Objet : Rapport de contrôle de fonctionnement et d'entretien de votre dispositif d'Assainissement Non Collectif.

## VERIFICATION DU BON FONCTIONNEMENT ET DE L'ENTRETIEN D'UNE INSTALLATION D'ASSAINISSEMENT NON COLLECTIF

Identifiant du dossier : **371040**

**31420 BOUSSAN**

### Filière en place

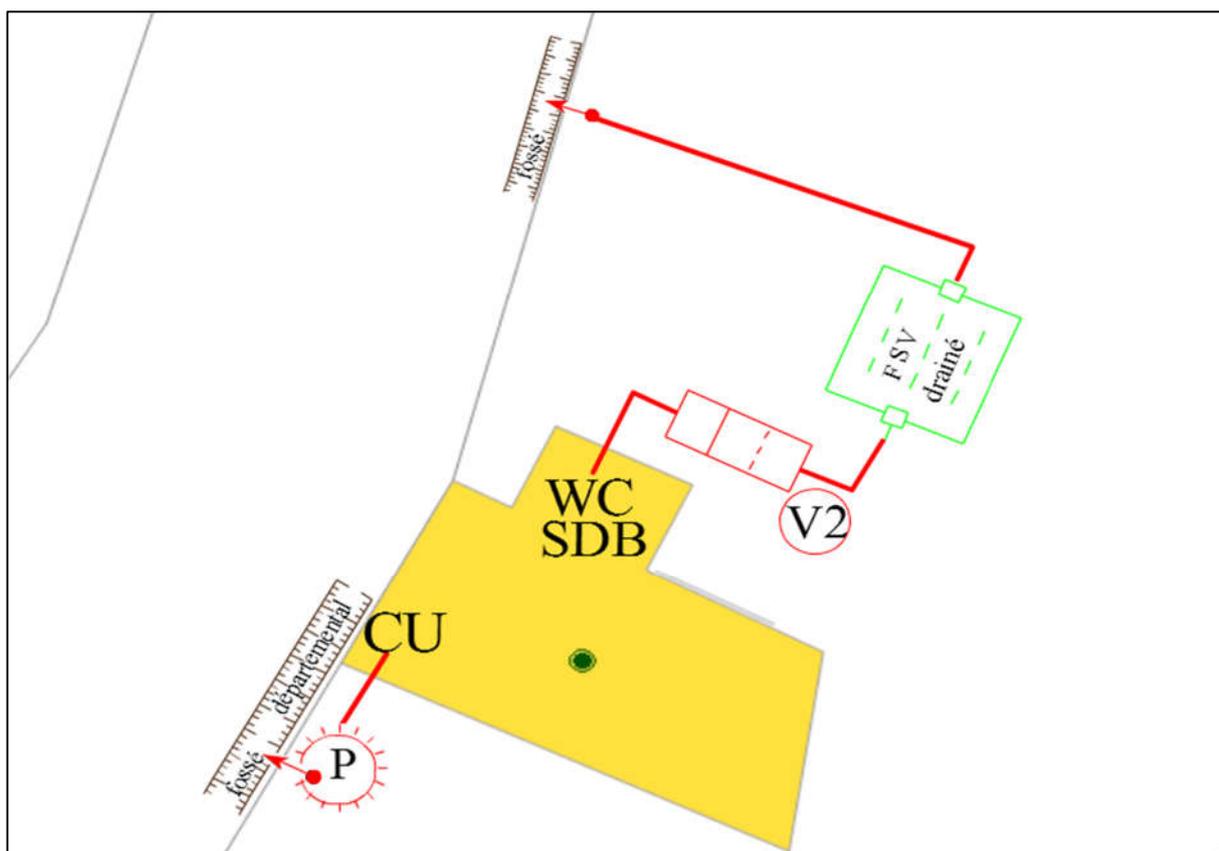
Description	Constat	Commentaires
Fosse toutes eaux	3000 L. (toutes les eaux usées)	Accessibilité : Oui Bon état de fonctionnement : Oui Dimensionnement : Correct Défaut constaté : Oui (cf. commentaires)	Regard du préfiltre cassé.
Ventilation	secondaire de 100 mm de diamètre, remontant au-dessus des locaux habités	Accessibilité : Oui Bon état de fonctionnement : Partiel Dimensionnement : Correct Défaut constaté : Oui (cf. commentaires)	Absence d'extracteur.
Lit filtrant drainé à flux vertical	L: 4 m. x l: 5 m. = 20 m <sup>2</sup>	Accessibilité : Oui Bon état de fonctionnement : Partiel Dimensionnement : Correct Défaut constaté : Oui (cf. commentaires)	Le couvercle du regard de répartition est cassé. La répartition des eaux n'est pas homogène.
Fossé	Rejet d'eaux issues d'un traitement secondaire et rejet d'eaux ménagères brutes du trop plein du puits perdu.	Accessibilité : Non Bon état de fonctionnement : Non vérifiable Dimensionnement : Indéterminé Défaut constaté : Oui (cf. commentaires)	Le rejet n'est pas visible.

Puits	perdu. Rejet direct d'eaux ménagères brutes.	Accessibilité : Oui Bon état de fonctionnement : Oui Dimensionnement : Indéterminé Défaut constaté : Oui (cf. commentaires)	Rejet non réglementaire.

Travaux sous 4 ans : Changer le couvercle du regard de répartition du lit filtrant.  
Changer le couvercle du regard du préfiltre de la fosse.  
Après avoir vérifié le bon fonctionnement de l'installation, y raccorder toutes les eaux usées.

Travaux sous 1 an (si vente) : Changer le couvercle du regard de répartition du lit filtrant.  
Changer le couvercle du regard du préfiltre de la fosse.  
Reprendre la canalisation entre la fosse et le lit filtrant, et après vérification du bon fonctionnement de l'installation, y raccorder toutes les eaux usées.

Recommandations : Mettre un extracteur statique sur la ventilation secondaire.  
Faire vidanger la fosse et mettre des matériaux filtrants dans le préfiltre.  
Reprendre la canalisation entre la fosse et le lit filtrant, et après vérification du bon fonctionnement de l'installation, y raccorder toutes les eaux usées.
